Provincia de Santa Fe	RECTIFICATORIA	LC-16

RECTIFICATORIA Y ACLARATORIA N°: 1
Tipo de enmienda: SUSTANTIVA
Lugar y Fecha: Rosario, 18 de noviembre de 2026
Expediente Nº: EE-2026-00037329-APPSF-OD
Organismo Licitante: Aeropuerto Internacional de Rosario
Procedimiento de selección: LPU-2026-00000004-APPSF-OD-COM-CON-AIR-ROS

OBJETO: Adquisición de repuesto e insumos para los sistemas de balizamiento y ayudas visuales ALS del Aeropuerto Internacional Rosario.

Ítem 20 juntas LERA:

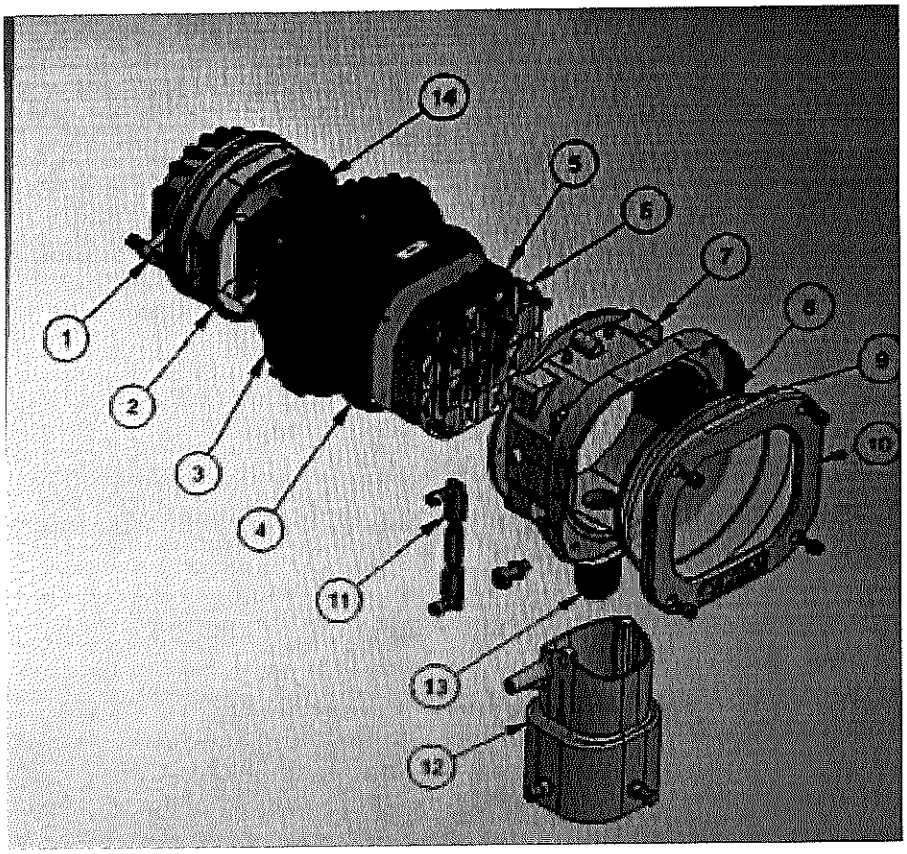
CONSULTA N° 2: Ítems 6 y 20 — código RISLF0018. El mismo código figura en el ítem 6 (Kit de juntas, FLASH LEFL, 30 unidades) y en el ítem 20 (Kit de juntas, ALS LERA, 30 unidades). Se solicita confirmar si se trata del mismo elemento, en cuyo caso se requieren 60 unidades de ese código, o si alguno de los dos ítems corresponde a otro código.

RESPUESTA N° 2: En el ítem 6 se solicita el kit de juntas LEFL que corresponde al FFU, son rectangulares, el código que figura en el pliego técnico es erróneo. El ítem 20 corresponde al kit de junta LERA (propio de la baliza). Para entender mejor adjunto imágenes de cada componente:

Ítem 6 juntas LEFL:
